Acuerdo 1917 Por el cual se aprueba la incorporación del cambio en los límites de generación y absorción de potencia reactiva de las unidades Ituango 1 y 2

1917

9 Enero, 2025

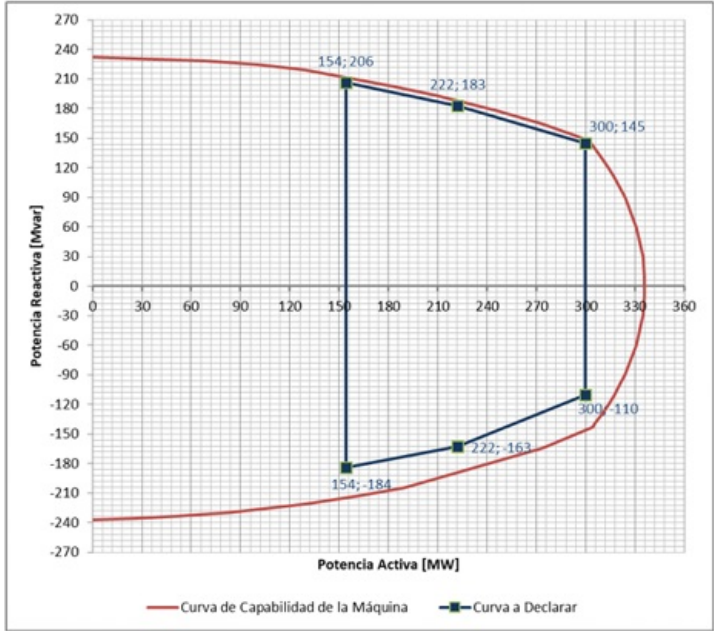
Aprobar la declaración de una nueva curva operativa de carga de las unidades Ituango 1 y 2, en las que se define la capacidad para entrega y absorción de potencia reactiva de las plantas en función de la potencia activa generada, como se presenta a continuación:

Unidad	Parámetro para modificar	P [MW]	Q [MVar] Valor Anterior	Q [MVar] Valor Nuevo
ITUANGO 1 ITUANGO 2	Capacidad de Absorción de Reactivos	154	NA	-184
		222	NA	-163
		300	-134	-110
	Capacidad de Generación de Reactivos	154	NA	206
		222	NA	183
		300	134	145
